- **ID 9888**. con avviso del 23 maggio 2023, codice procedura MASE-2023-93273 stata avviata la **procedura di valutazione di impatto ambientale (V.I.A.)** di competenza nazionale (artt. 20 e ss. del decreto legislativo n. 152/2006 e s.m.i.) relativa al **progetto di realizzazione di una centrale eolica denominata Orbetello** da parte di **Apollo Wind s.r.l.** (sede in Bolzano, Via della Stazione n. 7) in località varie, Comune di **Orbetello** (GR);

OSSERVAZIONI

Figura 15. PTCP Grosseto: Beni paesaggistici (Tav. ST 5)

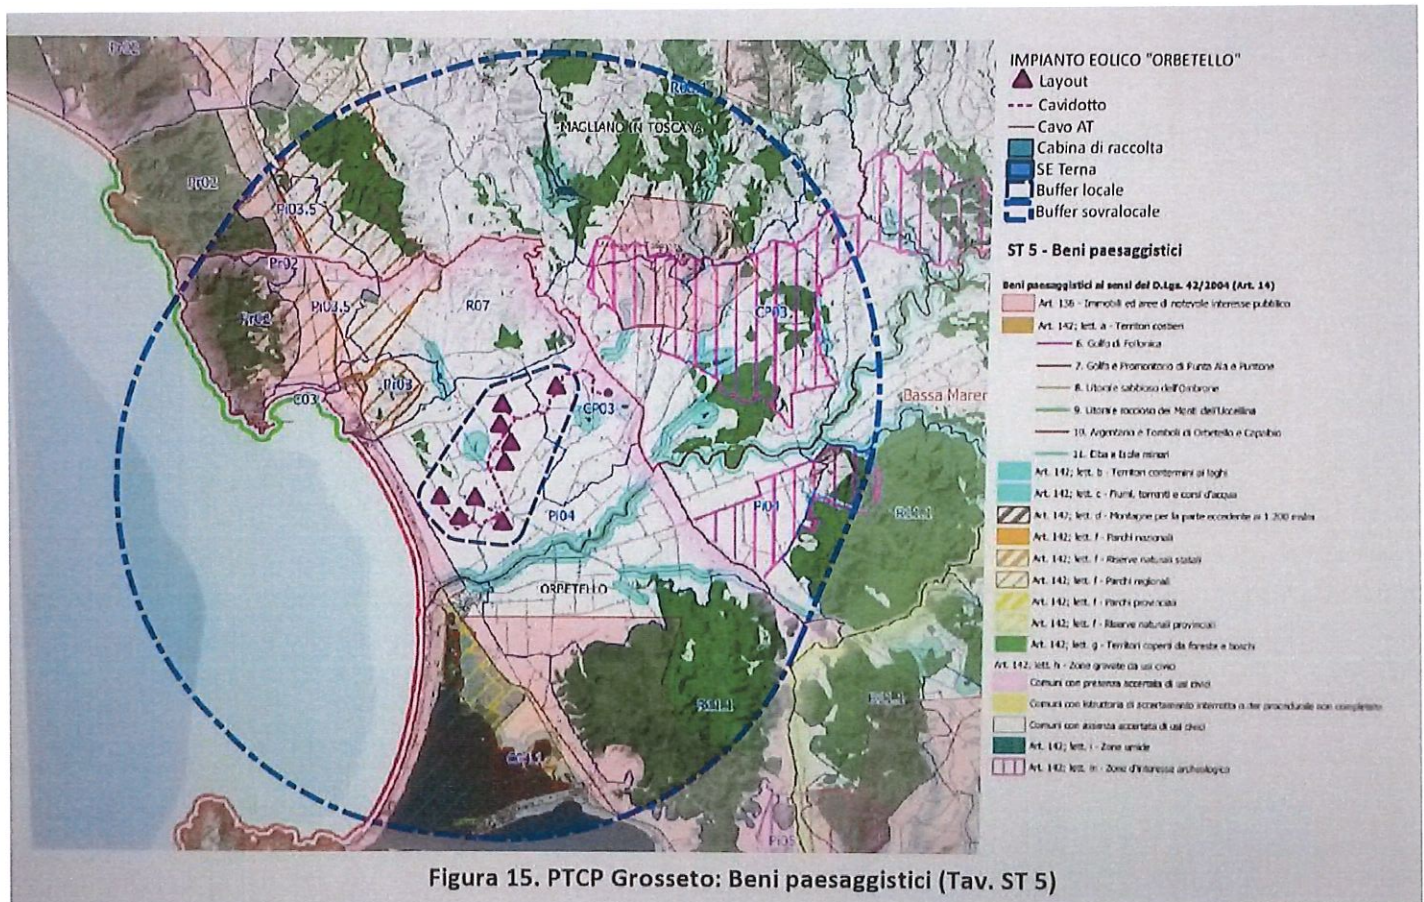
- in proposito, si ricorda che l'art. 6, comma 1°, del decreto-legge n. 50/2022, convertito con modificazioni e integrazioni nella legge n. 91/2022, in relazione all'installazione di **impianti di produzione di energia da fonti rinnovabili** è stata individuata una **"fascia di rispetto ... determinata considerando una distanza dal perimetro di beni sottoposti a tutela di sette chilometri per gli impianti eolici e di un chilometro per gli impianti fotovoltaici"**. Successivamente, con l'art. 47, comma 1°, del decreto-legge n. 13/2023, convertito con modificazioni e integrazioni nella legge n. 41/2023, **la fascia di tutela è stata ridotta a "tre chilometri" per gli impianti eolici e a "cinquecento metri" per gli impianti fotovoltaici.**

Detta **fascia di rispetto** risulta, quindi, nel caso di specie **estesa tre chilometri dal limite delle zone tutelate con vincolo culturale** (artt. 10 e ss. del decreto legislativo n. 42/2004 e s.m.i.) **e/o con vincolo paesaggistico** (artt. 136 e ss. e 142 del decreto legislativo n. 42/2004 e s.m.i.). In ogni caso, **la visibilità di detti aerogeneratori alti oltre 200 metri sarebbe ben presente in tutta l'area;**
